**DODATEK č. 2 SMLOUVY O DÍLO
č. S913/2016/599**

Výše uvedené smluvní strany uzavírají dodatek č. 2 ke smlouvě o dílo na stavební práce na akci **Most na LC Zámecká**, evidenční číslo zakázky **S913/2016/599**.

ZMĚNOVÝ LIST STAVBY		Změna č: 2		
		Datum změny: 15.8.2017		
Název veř. zakázky: Most na LC Zámecká ev. č. zakázky : 1703				
Objednatel: Lesy České republiky, s.p., Krajské ředitelství Šumperk, Potoční 22, 787 01 Šumperk				
Název akce (majetku): Most na LC Zámecká	Charakter akce: I N IP NP	Číslo objektů: SO 201 SO 251 SO 252 SO 253	Stavební díly:	
Popis změny: <ol style="list-style-type: none"> 1) Změna zařazení zemina a hornin pro výkopy 2) Změna zařazení vrtatelnosti zemin a hornin pro vrty mikropiloty 3) Změna na základě upřesnění RDS – změna č.1 4) Neprovedení těsnění hrázek z betonu 				
Zdůvodnění změny: <p>Po zpracování realizační PD – RDS – změna č.1. Bližší zdůvodnění změn viz. dopis projektanta, který je přílohou tohoto ZL č. 2 Zastížené jiné podloží, než předpokládala projektová dokumentace a na základě Geotechnického posouzení těžitelnosti zemin a hornin a vrtatelnosti zemin a hornin pro piloty vypracované Ing. Liborem Vlčkem, který tvoří přílohu tohoto ZL č.

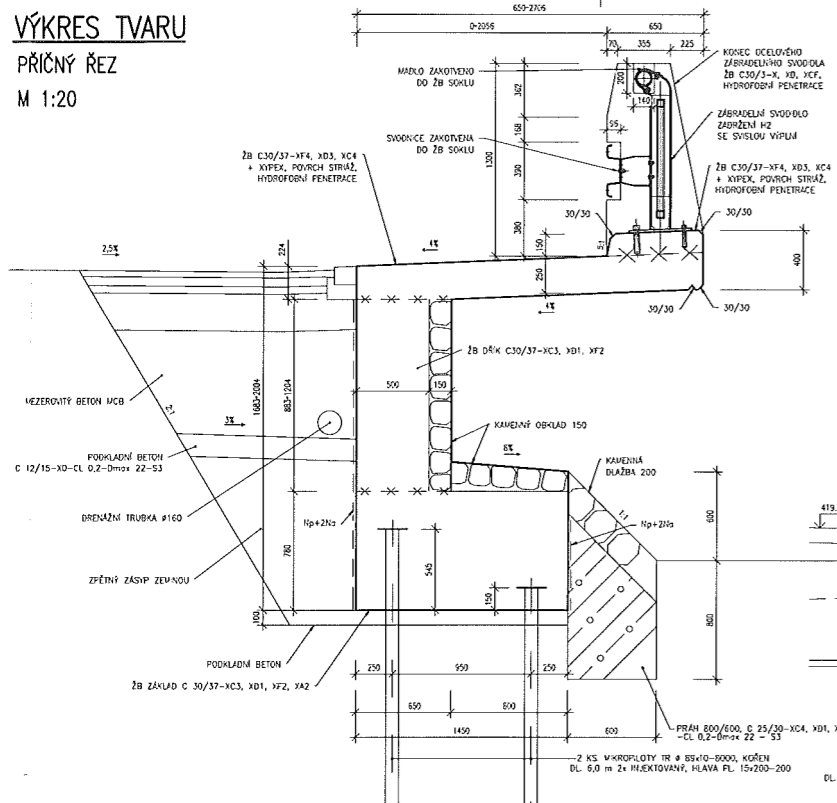
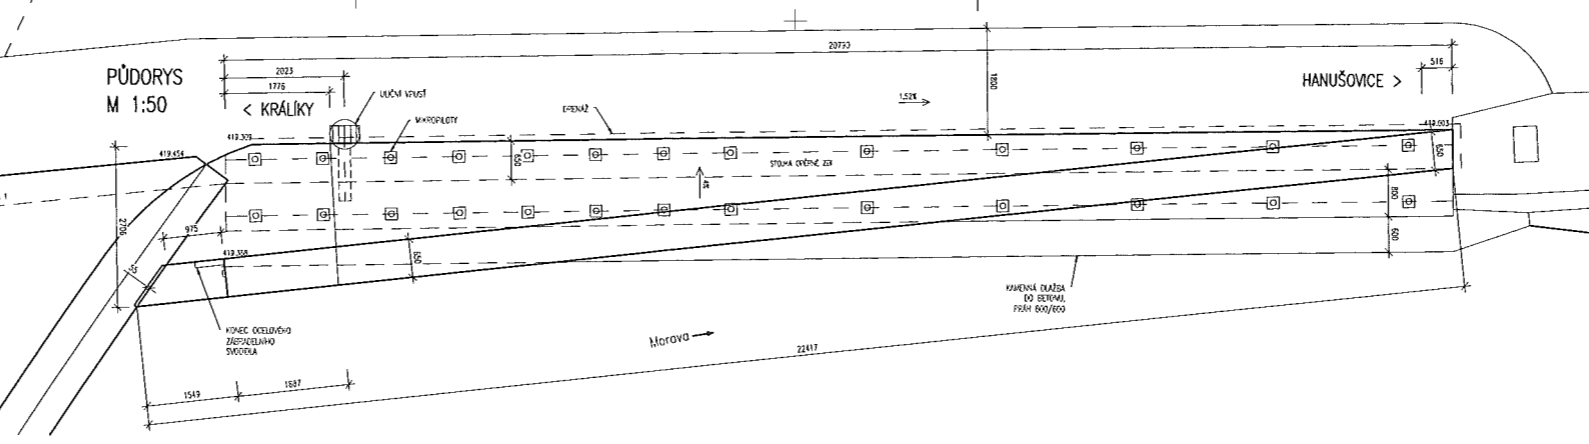
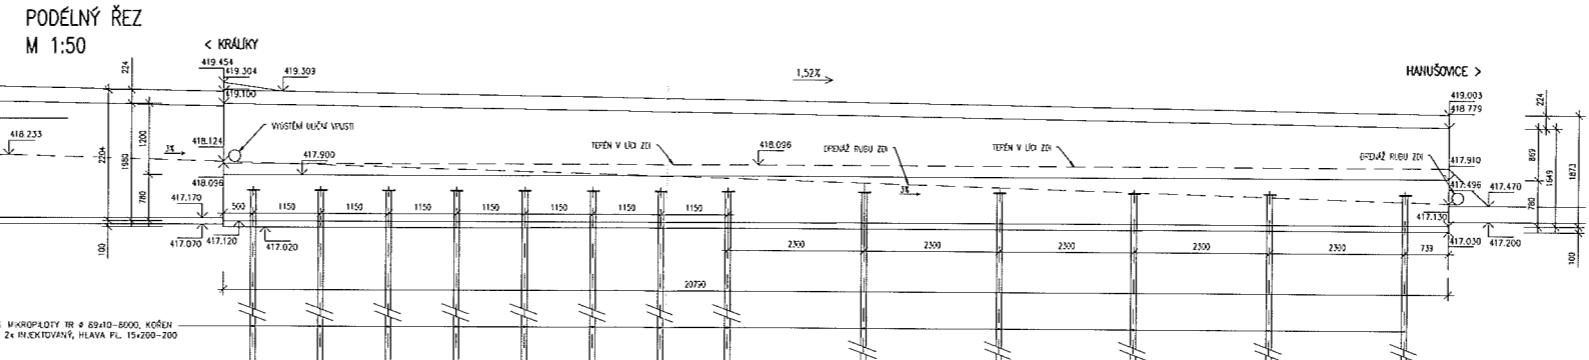
Po zaměření provedených mikropilot 101 až 106 pod opěrou 1, bylo zjištěno, že byly provedeny s odchylkou polohy až 20cm (povolená je 50mm). Bylo to způsobeno částečně vlivem chyby v projektu RDS cca 10cm a také vlivem nesnadného provádění vrtů v balvanité zemině s výběžky skály. Projektant byl od stavbyvedoucího seznámen s touto odchylkou. Společně se dohodli na provedení úpravy tvaru základu opěry 1, tak aby hlavy všech mikropilot byly spolehlivě probetonovány armovaným železobetonem základu. Z tohoto důvodu bylo navrženo, že se základ vybetonuje vyšší o cca 300 mm a nebude se provádět práh v korytě na původní hloubku 416.696.

- Protože nelze měnit průtočný profil vodoteče pod mostem, nebude po odskenování mostovky tento základ obložen kamenem.
- Bourání základu nelze provést, protože je hustě vyztužen pro přenos sil z opěry do mikropilot.
- Projektant navrhuje pro ochranu díla před povodněmi před základem vytvořit betonový práh z prostého betonu C 25/30 – XC4/XD1, XF2 rozměru 800/600 (v./š.) tak jak byl navržen v DSP. Práh bude mít šikmý povrch 1:1,6 a nebude obložen kamenem.

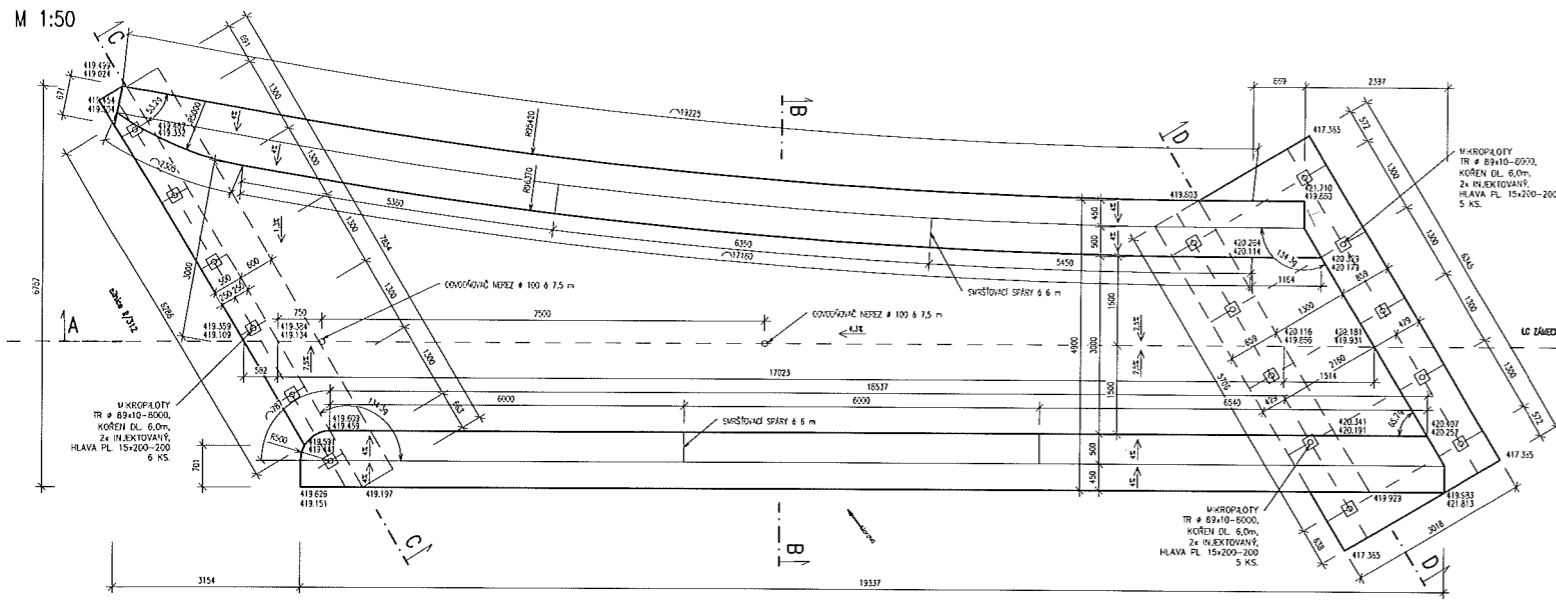
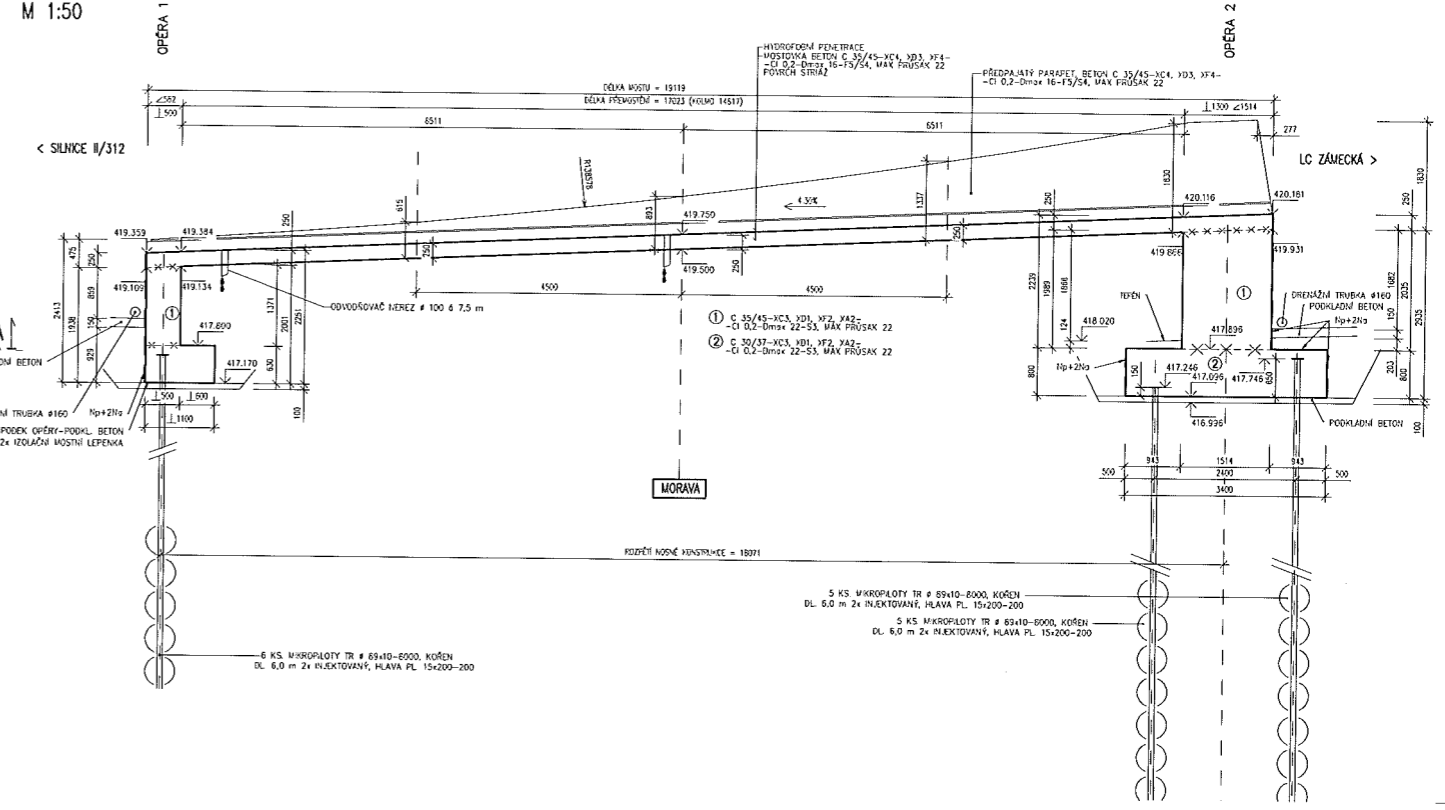
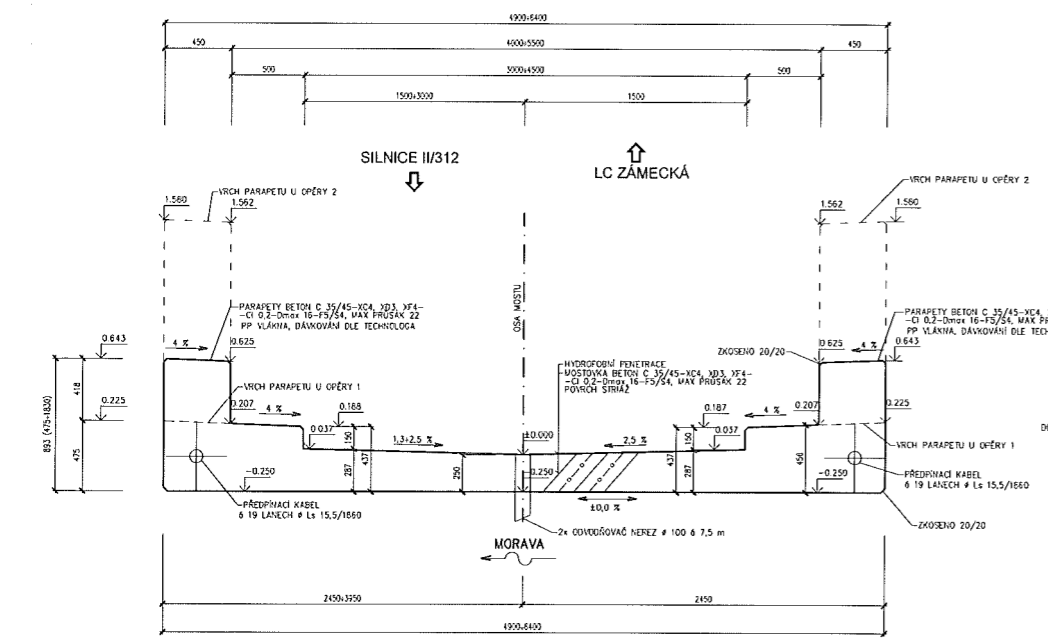
Po zaměření provedeného základu pod první částí zdi 252, bylo zjištěno, že byl proveden s odchylkou výšky až cca 20cm. Bylo to způsobeno chybou provádění. Projektant byl od stavbyvedoucího seznámen s touto odchylkou. Společně se dohodli na provedení úpravy tvaru základu.

- Přestože je tato chyba daleko mimo předepsané tolerance +/- 20mm, nemá to vliv na statickou funkci základu nebo celé opěrné zdi. Je důležité dodržet původně projektovanou výškovou úroveň zdi vůči silnici a tvar břehu toku.
